КАТАНКА АЛЮМИНИЕВАЯ  
ТЕХНИЧЕСКИЕ УСЛОВИЯ

Изменение № 2 ГОСТ 13843—78 Катанка алюминиевая. Технические условия

Изменение № 3 ГОСТ 13843—73 Катанка алюминиевая. Технические условия

Схема погрузки бухт катанки

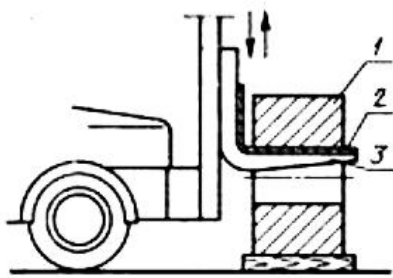
Приложение 1. Подрисуночная подпись. Заменить слова «2 – эластичная прокладка» на «2 – предохраняющая прокладка (резина, войлок, древесина и т.п.)»
